改善箇所説明図

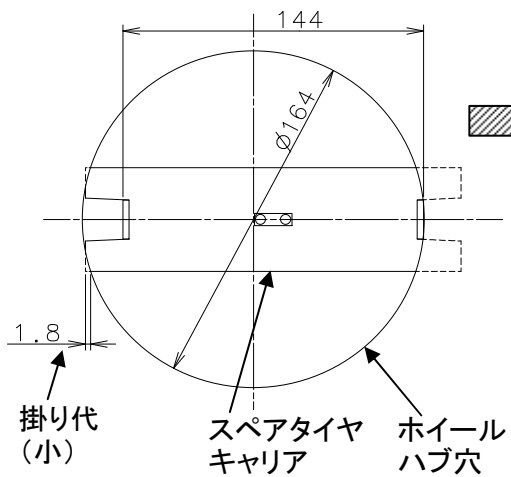
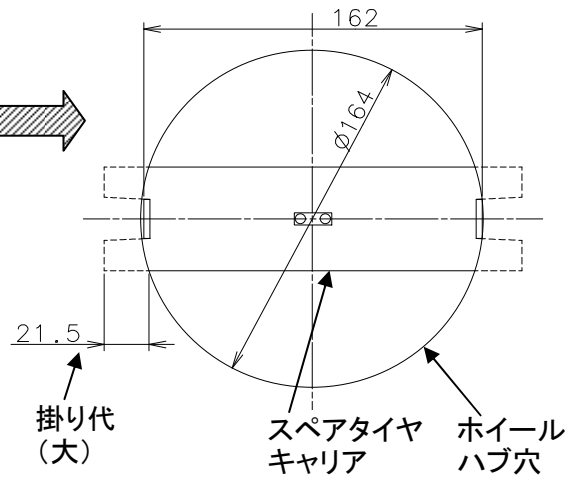
スペアタイヤキャリアのつり具の選定を誤ったため、スペアタイヤキャリアの掛り代が不適切になる場合がある。そのため、最悪の場合、走行振動等によりスペアタイヤが脱落するおそれがある。

該当車両は、スペアタイヤキャリアを対策品と交換する。
